令和8年1月26日  
 新宿区移動等円滑化促進方針推進協議会  
 新宿区みどり土木部 道路課

## 「バリアフリーの道づくり」事業について

### 1 令和8年度バリアフリー整備工事路線の詳細設計及び意見交換会の概要について

#### ○曙橋通り意見交換会

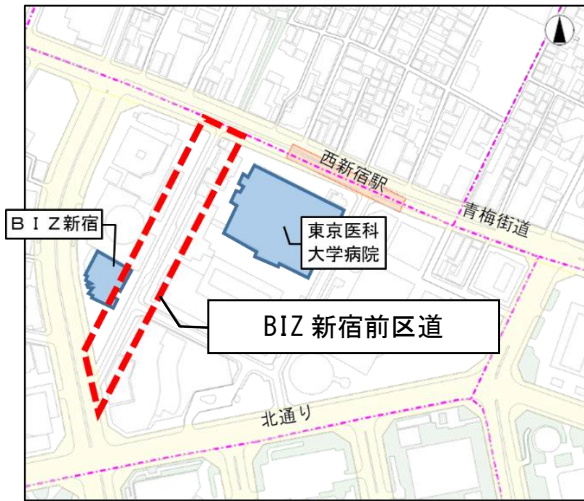
No.	意見	対応
1	車いすを利用する場合、安養寺坂は電柱等もあり、歩行空間が狭いため、路側帯幅を拡幅してほしい。	路側帯幅の見直しをバリアフリー工事に反映させます。
2	沿道のお店の看板が路側帯に置かれており、歩道が狭くなっている。	意見を踏まえ、1月末に巡回・指導を実施するとともに、今後とも引き続き、巡回・指導を実施していきます。
3	曙橋通りと安養寺坂のT字路付近に横断歩道がない。	ご要望を踏まえ、交通管理者へ横断歩道設置について伝えました。
4	道路のガタツキが気になったので、整備してほしい。	道路のガタツキ解消をバリアフリー工事に反映させます。
